# Forslag til Råstofplan 2020

Supplerende høring af enkelte forslag til  
graveområder

November 2020

Kortbilag der viser det afgrænsede graveområde Farsø som medtaget i Forslag til Råstofplan 2020.

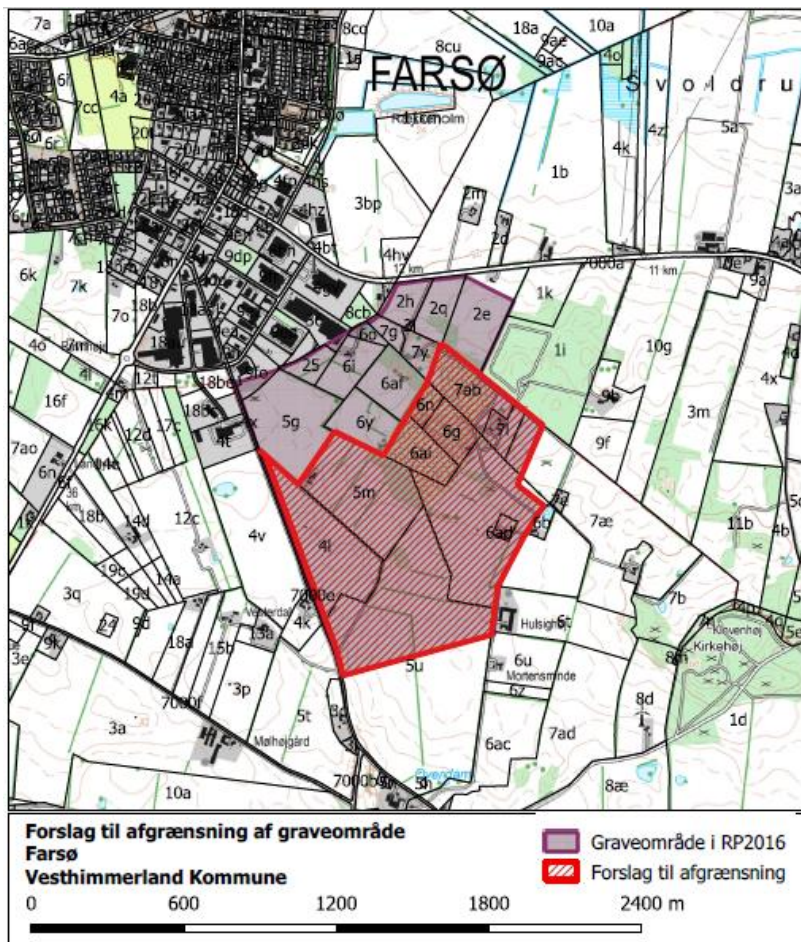
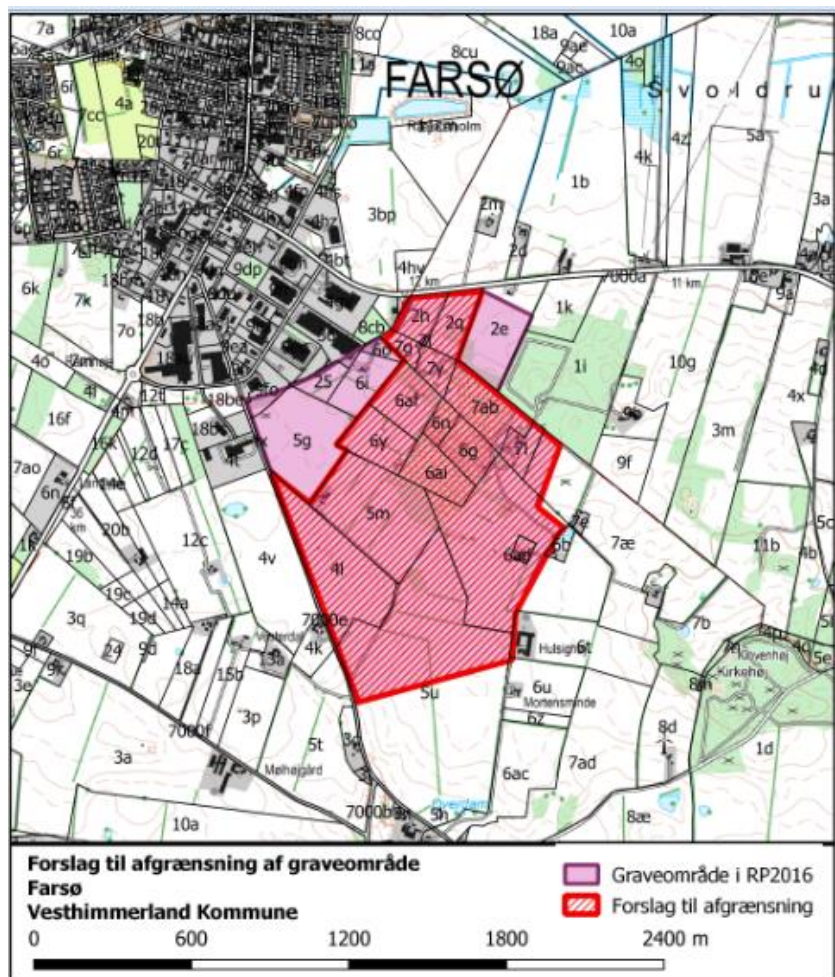
I høringsperioden er der indkommet bemærkninger fra både en nabo men også fra en lodsejer i graveområdet. Naboen bemærker, at de har boet i området i 58 år og i den tid er der ikke gravet på arealet og naboen er helt sikker på at der heller ikke er blevet gravet tidligere.

Naboen har indtegnet på et kort hvor der ikke er blevet indvundet råstoffer, ligesom placeringen af en gammel losseplads er indtegnet.

Lodsejer bemærker, at han er stillet en indtjening i udsigt fra råstofindvinding, som han, hvis graveområdet afgrænses, vil miste. Han kan derfor ikke tilslutte sig afgrænsningen som foreslået i Forslag til Råstofplan 2020.

1. Graveområdet Farsø afgrænses sådan, at de matrikler, hvor der ikke er kendskab til råstofforekomsten udtages af graveområdet.

Kortbilag, der viser forslag til graveområde Blære

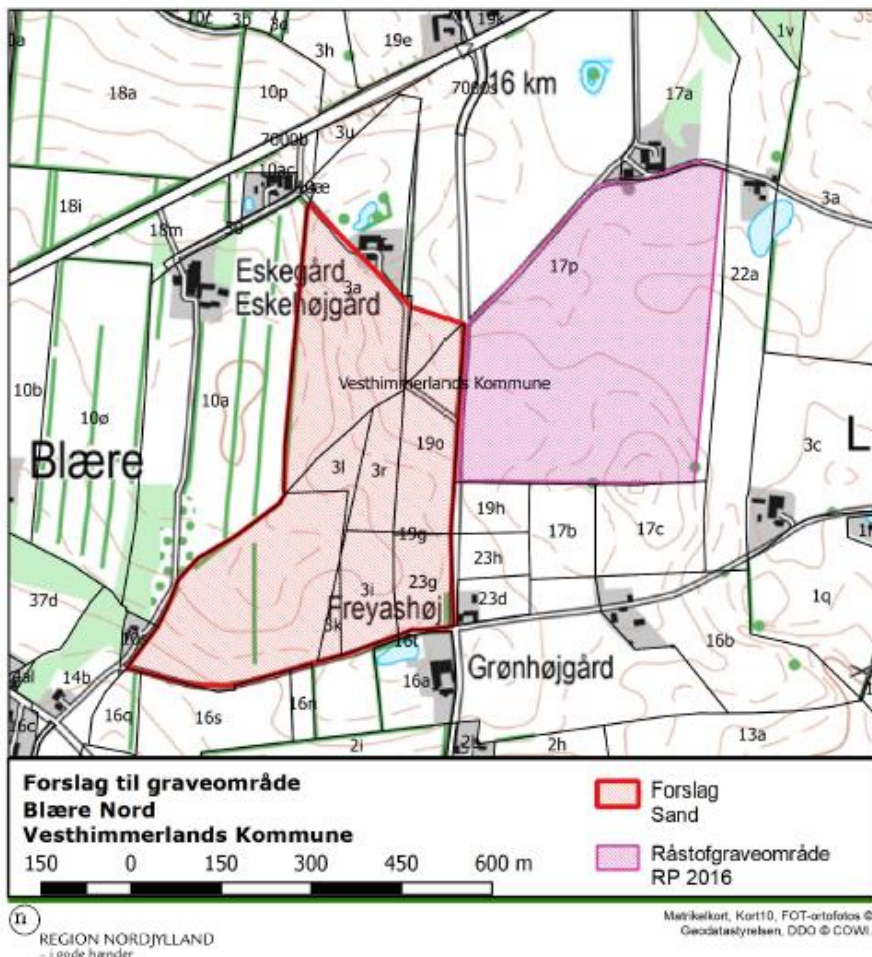
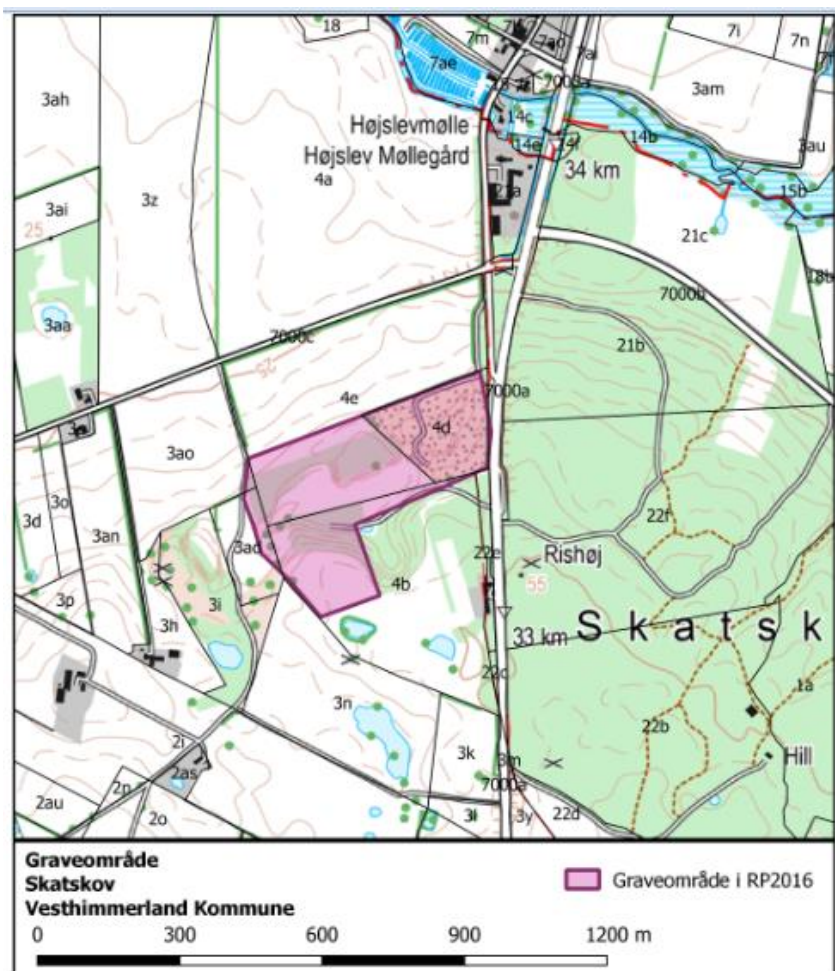
Miljøstyrelsen har i deres bemærkning kommenteret, at forslaget i kommuneplanen for Vesthimmerland er udlagt som større sammenhængende landskab og særlig værdifuldt landbrugsområde. Indenfor disse områder, skal arealinddragelse til andet en jordbrugsformål begrænses mest muligt og hvis ikke et anlæg kan undgås, skal det placeres og udformes, så det præger landskabet mindst muligt

Miljøstyrelsen udtrykker ønske om, at der bør stilles krav om efterbehandling af området, så de landskabelige værdier ikke påvirkes negativt.

*Graveområde Blære ligger i et område, der af Vesthimmerlands Kommune er udpeget som større sammenhængende landskab. Området skal derfor efterbehandles, så det udvikles til et område med fokus på de landskabsmæssige værdier.*

Kortbilag der viser graveområdet Skatskov

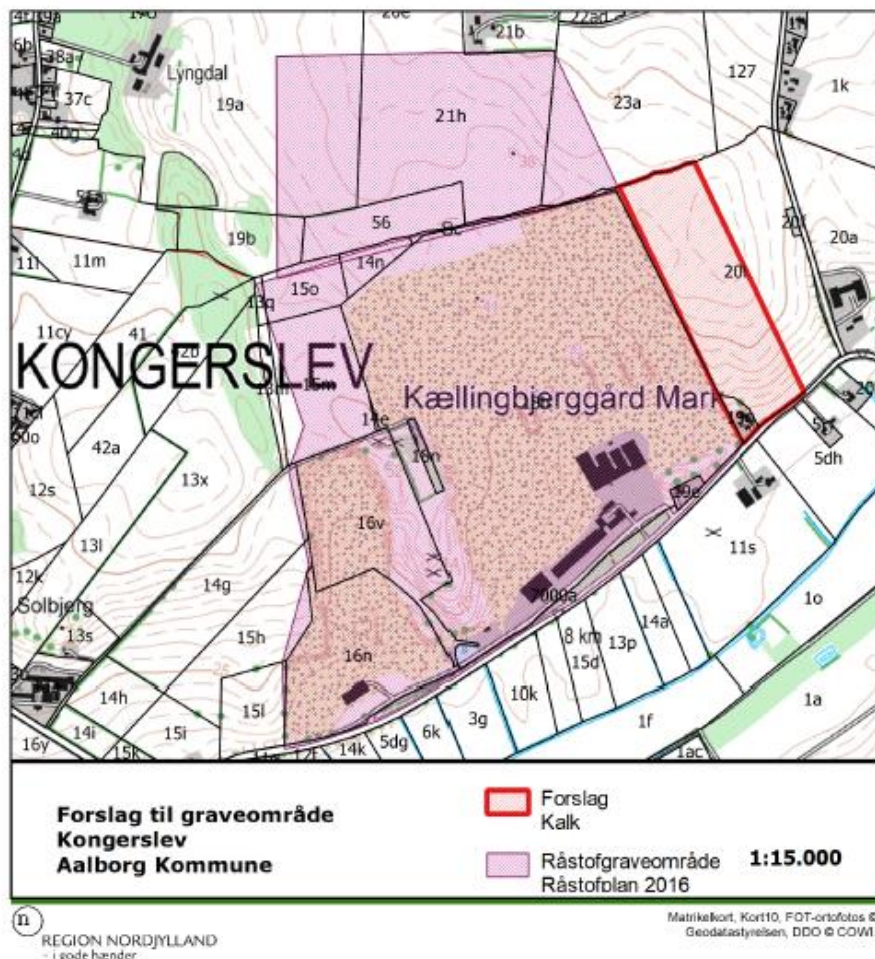
Lodsejer og forslagsstiller Himmerlands Betongenbrug ApS har efterfølgende rettet henvendelse til regionen med ønske om at bibeholde graveområdet Skatskov, da de vurderer, at der forsat er en vis mængde råstoffer af fornuftige kvaliteter i graveområdet. Området fremstår i dag som delvist efterbehandlet.

1. Graveområdet Skatskov ikke udtages af Råstofplan 2020, da der forsat er råstoffer i graveområdet.
